ACOMPANHAMENTO DAS OBRAS PÚBLICAS

RELATÓRIO DA 2ª VISITA – DIA 12/11/2013

OBJETO: Obras de implantação de canalização do rio Fontinha – trecho entre a rua do Queimado e sua foz no rio das Pedras – Bento Ribeiro – XV R.A. – AP 3.3

EMPRESA: DAS Engenharia Ltda

Imagem de um soquete vibratório portátil e de sua utilização

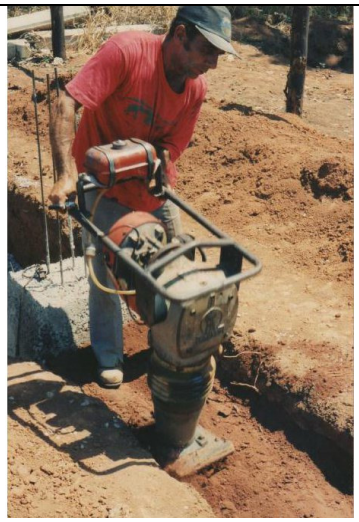
Referente ao item 6.2, fl. 15 Está sendo utilizado o item 10, código MT15.05.0300 (/), "Reaterro de vala, com pó-de-pedra, compactado manualmente", que possui o quantitativo contratado de 8.114,00m^3. Para este serviço aparenta ser mais econômico, e coerente à realidade das obras, a utilização de uma composição dos itens SC15.05.0400(/) e MT15.10.0100(/).	Atendido com Recomendação.

A figura a seguir apresenta o modelo de soquete vibratório portátil (popularmente conhecido por “sapo”) e, na seqüência, um exemplo de sua utilização na compactação de valas.

Solicita-se que a fiscalização verifique a possibilidade de inclusão das alterações indicadas no próximo Termo Aditivo contratual.

Como a própria imagem ilustrativa enviada por essa Corte de Contas demonstra, o soquete vibratório portátil é indicado para trabalhos onde não se requer cuidados com tubulações (na figura, está sendo utilizado para aterro de vala de fundação).

Ainda que este esteja sendo utilizado na compactação aterro de valas de drenagem, tal fato ocorre apenas nas últimas camadas, quando não há risco de danificar o sistema. As primeiras camadas são compactadas de forma manual.

Desta maneira, devido à realização manual da compactação nas primeiras camadas e devido inadequação da produtividade do item a realidade da obra, podemos concluir que não seria coerente a sua utilização."
